## VYSVĚTLENÍ/ZMĚNA/DOPLNĚNÍ ZADÁVACÍ DOKUMENTACE Č. 7

**Areál IZS Ostrov, stanice Jednotky sboru dobrovolných hasičů**

Zadavatel poskytuje v souladu s § 98 odst. 1) Zákona vysvětlení zadávací dokumentace k výše uvedenému zadávacímu řízení.

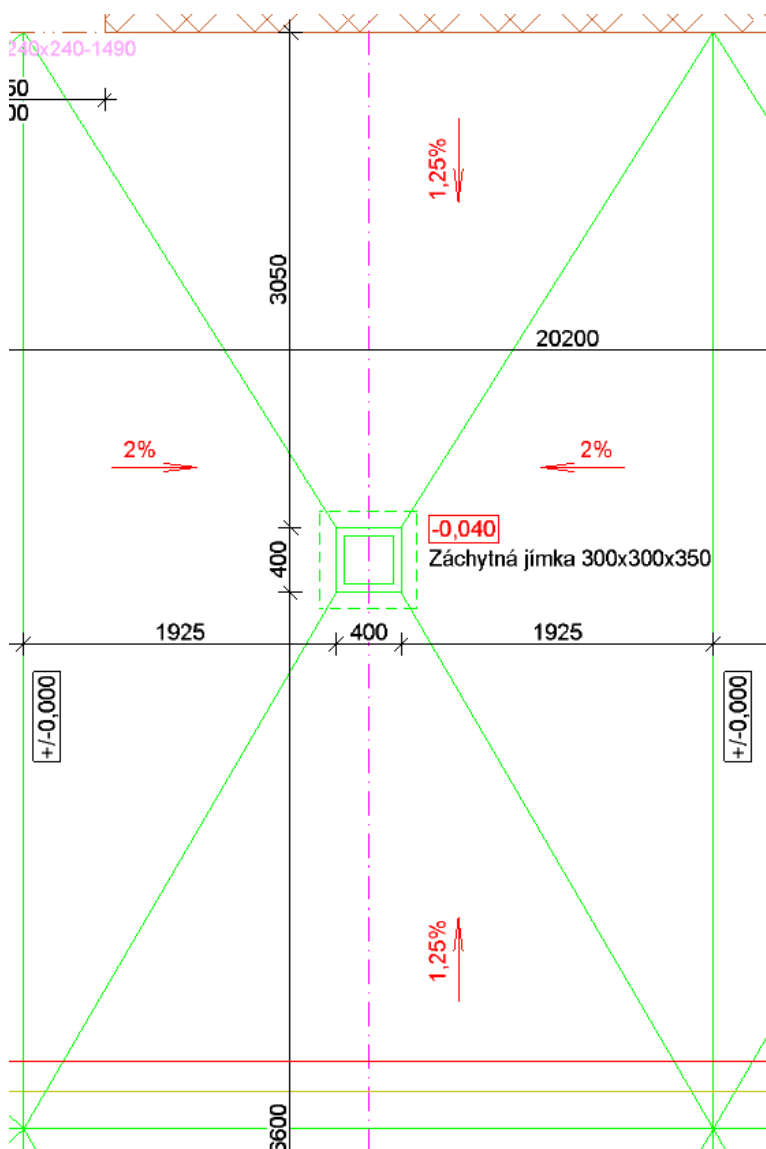
V garážích, skladba F1.4, je navrženo spádování epoxidové podlahy do záchytných jímek max. do 1%. Dle vyjádření odborných firem provádějících tyto podlahy bude zaručený odtok vody z ploch do odtokových kanálků zajištěn pouze při minimálním spádu 2% a větším. Prosím o prověření, zda je navržený spád podlahy dostatečný. Jaká je navržená tloušťka epoxidové lité stěrky?

Spád podlahy: Dle ČSN 74 4505 z r. 2012 je přípustné rozmezí sklonu podlahy 0,5-2 %. V PD to tedy je správně (1 %). Při realizaci bude možné připustit zvýšení sklonu na max. 2 % podle následujícího schéma, při dodržení min. tl. betonové mazaniny u vpustí 100 mm.

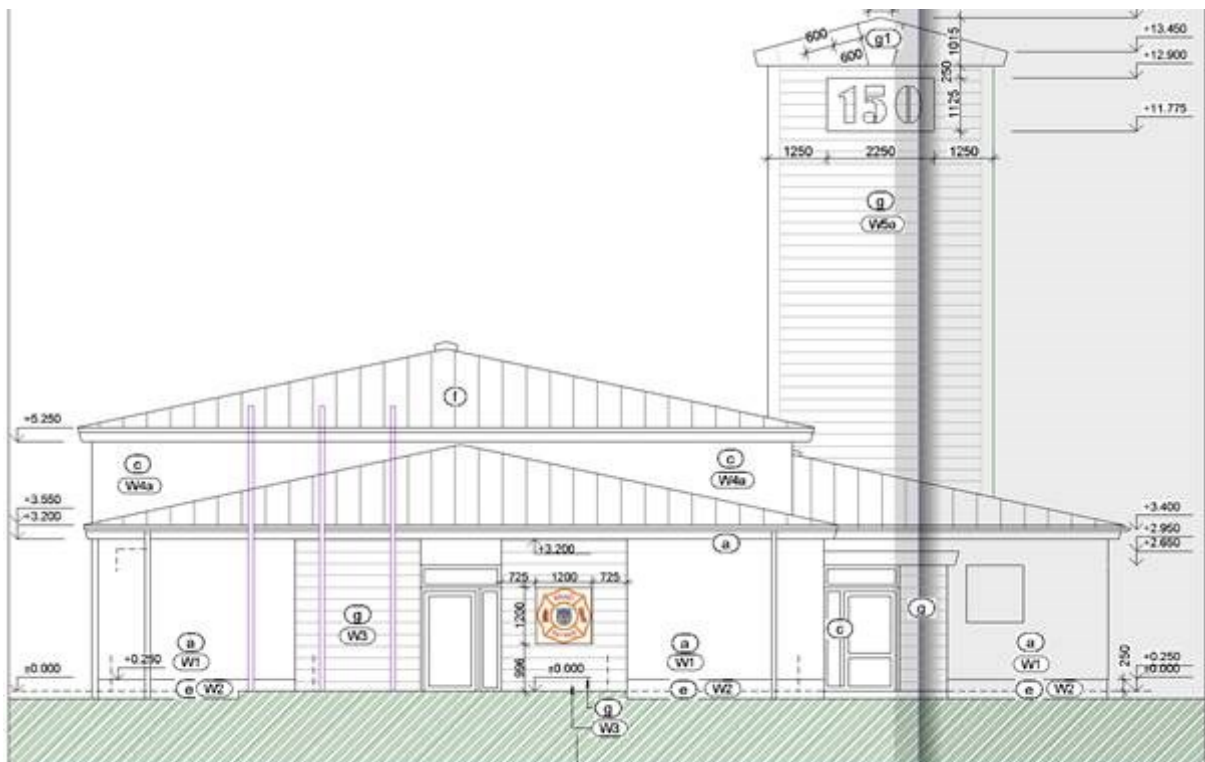
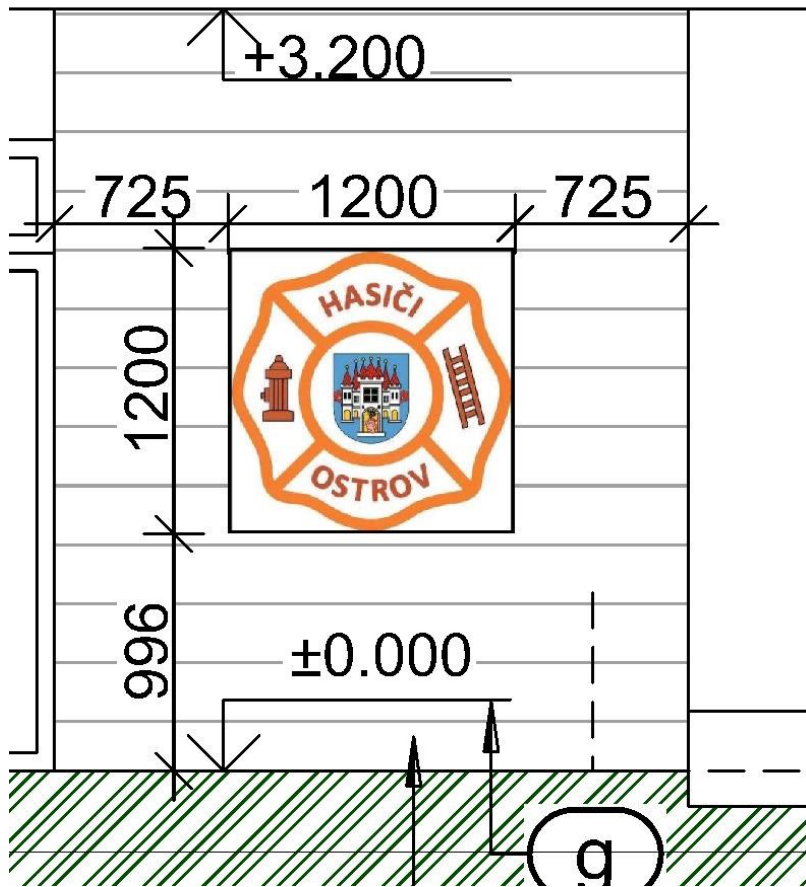
V rámci odd. 15 - Vybavení objektu pol. č. 50 je požadováno ocenění panelu s logem JSDH 1200x1200 (zavěšený na fasádě) plastový, provedení do exteriéru. Z pohledů na fasádu však není tento prvek zřejmý. Kde přesně tedy má být umístěn (kvůli způsobu kotvení)? Je možné uveřejnit i vzhledové provedení samotného loga?

Fasádní logo je zmíněno také v souhrnné technické zprávě u rámci odd. 3.5 Osvětlení. Má být tedy logo světelné?

Níže přikládáme okótovaný pohled a vizualizaci panelu s logem JSDH, ze kterých jsou návrh panelu i jeho umístění zřejmé. V daném místě jsou na fasádě navrženy kovové lamely. Logo se

k nim upevní samořeznými vruty s půlkulatou hlavou. Osvětlení panelu s logem je součástí SO 253 části D.1.4.e Silnoproudá elektrotechnika, viz výkres č. 5 Půdorys 1.NP – Světelné rozvody.
